## 新竹縣政府工程查核代表照片表

工程名稱：北埔國民小學附設幼兒園增班工程

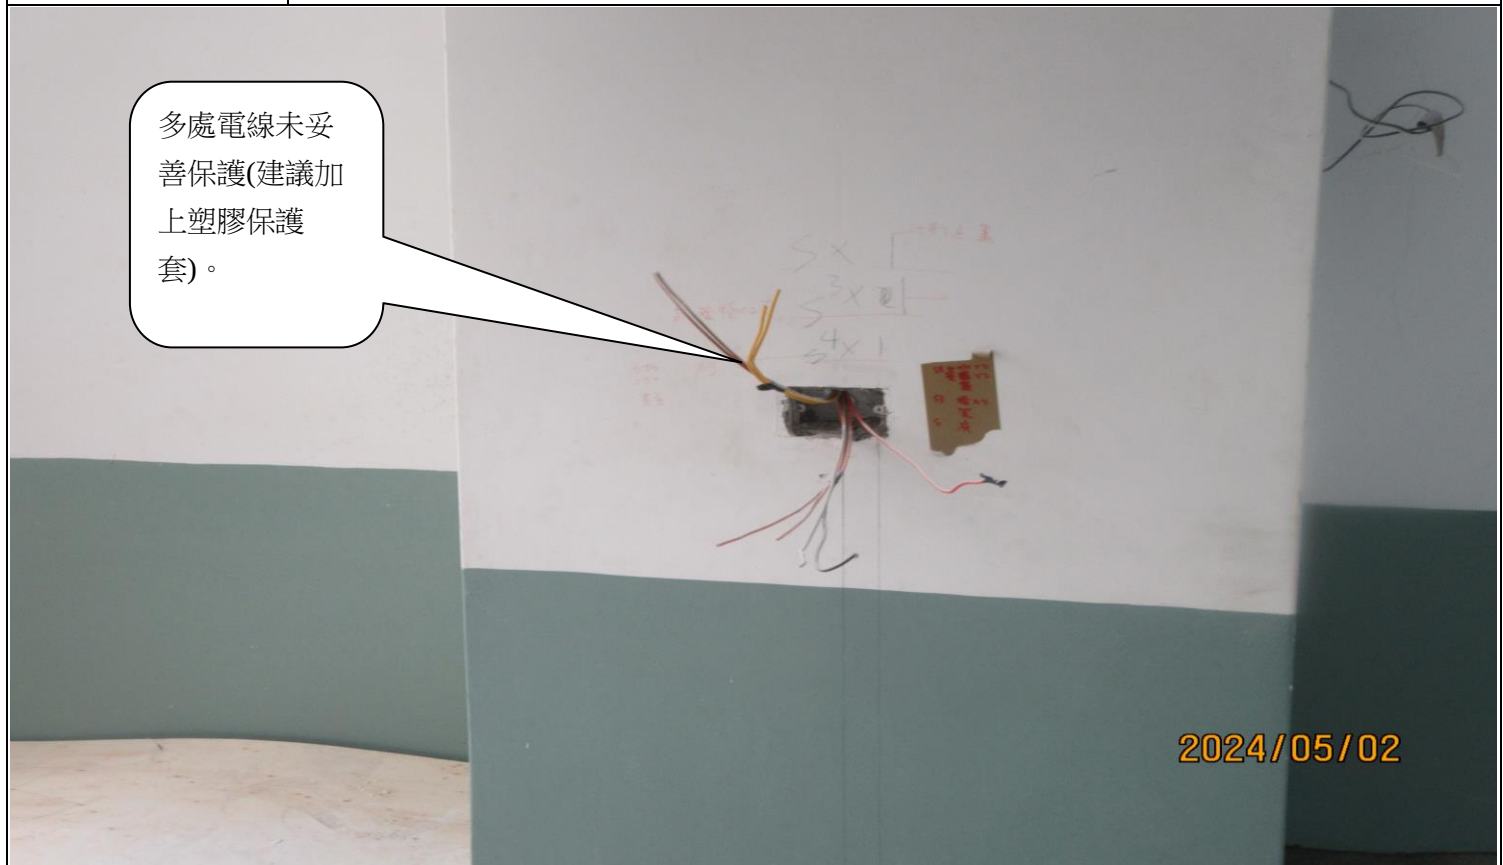
廁所地板排水落水罩未加以保護。

多處電線未妥善保護(建議加上塑膠保護套)。

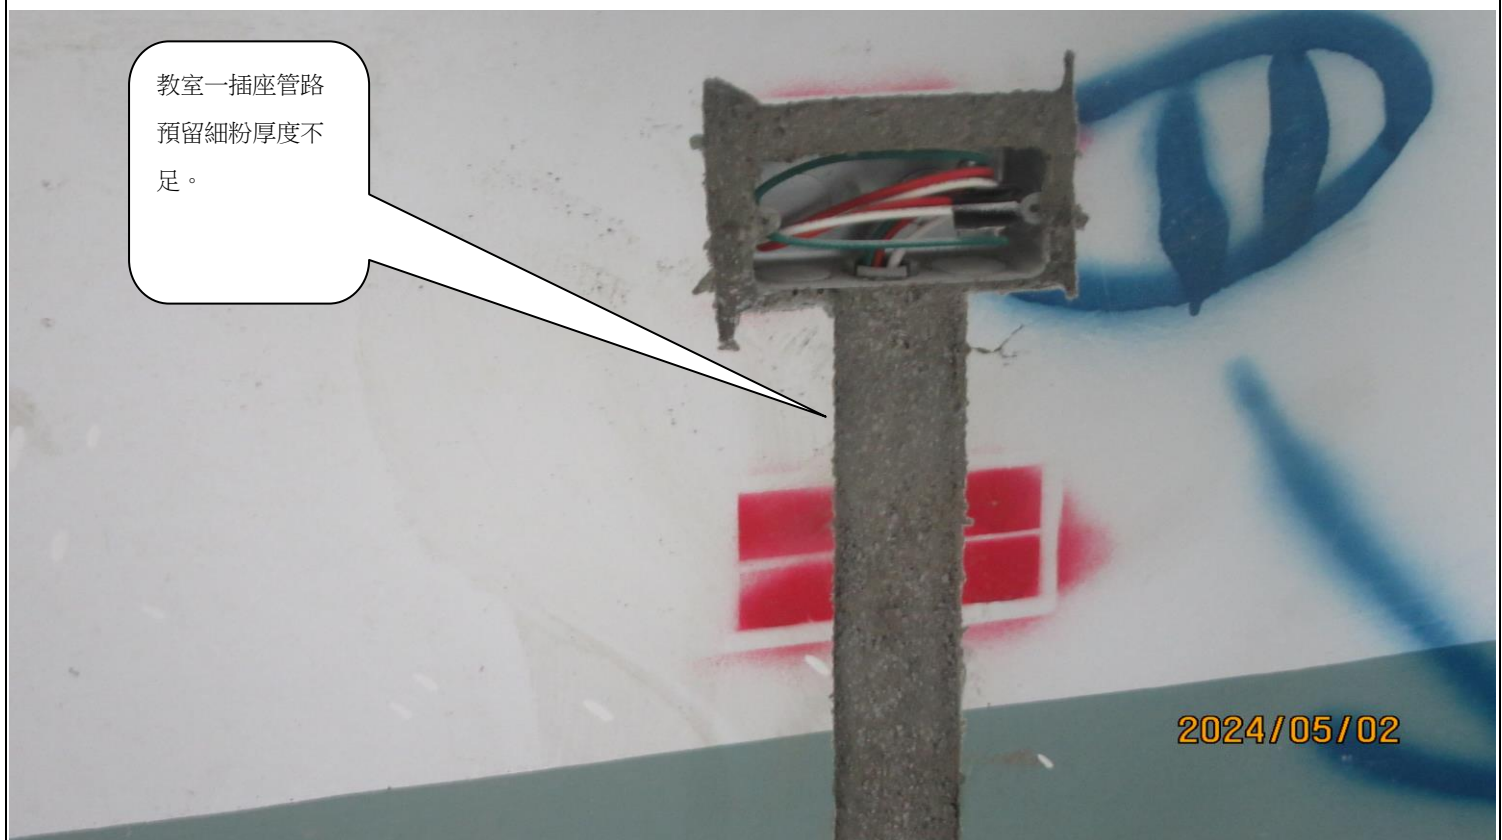
已安裝完成之蹲式馬桶未做防護被污染不易清理。

教室一插座管路預留細粉厚度不足。
